AIC B 03/05 BL 3-1, Bestemmelser om etablering af offentlige VMC-flyvepladser

Med henblik på standardisering med ICAO's anbefalinger meddeles der en generel dispensation fra BL 3-1, punkt 18.2 og 18.5 vedr. dagafmærkning af anlæg uden fast belægning.

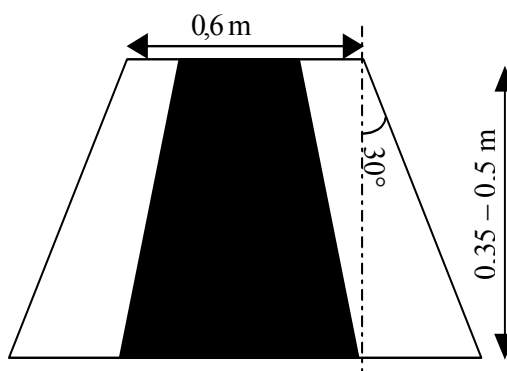
Herefter må højden på nye keglestubbe til bane-, taxivejs- og forplads kantmarkering maksimalt være 0,5 meter, men ikke under 0,35 meter.

Højden på eksisterende 0,6 meter keglestubbe bør reduceres i forbindelse med den løbende vedligeholdelse.

Dimensionen af keglestubbene skal være:

Keglestubbens cirkulære topdiameter skal være 0,6 meter. Den cirkulære bunddiameter skal udgøre en størrelsesorden, der svarer til en spredning af keglestubben på 30°. Højden af keglestubben skal være mellem 0,35 - 0,5 meter, jf. nedenstående figur.

Anm.: Keglestubbene vil kunne accepteres opbygget af 6 plane flader.
